Séance du 20 novembre 2019 / Zitting van 20 november 2019

ORDRE DU JOUR/DAGORDE

Commune d'Uccle - Service de l'Urbanisme
Commission de concertation
séance du 20/11/2019
objet n° 01

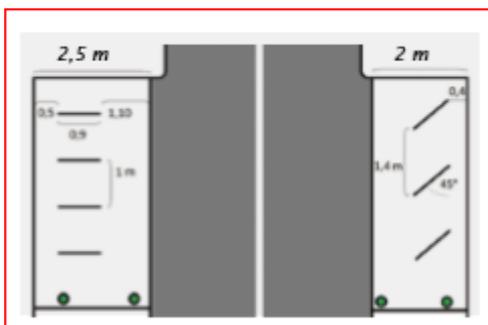
- Considérant que la localisation de la demande à proximité directe de la limite de la forêt est une forte contrainte, eu égard à la zone de servitude non aedificandi longeant le pourtour de la forêt;

- Considérant la nécessité de conserver une zone arborée des deux côtés de la Petite Drève de Groenendael ;
 - Considérant que le nombre de places de parking demandé est excessif et que l'implantation de ce parking tel que présenté ne correspond pas au bon aménagement des lieux, au regard de sa situation en zone de servitude au pourtour des bois et forêts ;

Le projet tel que présenté ne peut être accepté en l'état et les modifications suivantes doivent être apportées au projet :

- Supprimer les trois groupes de trois places le long de la Petite Drève de Groenendael ainsi que la voirie d'accès;
- Supprimer la partie arrière du parking, le long du terrain de mini-foot ;
- Se limiter donc au parking de dépose minute et aux trois zones de parking en face-à-face, le long du bâtiment perpendiculaire à la rue ;
- Conserver un maximum d'arbres dans la zone tampon préservée et proposer un plan des nouvelles plantations ;
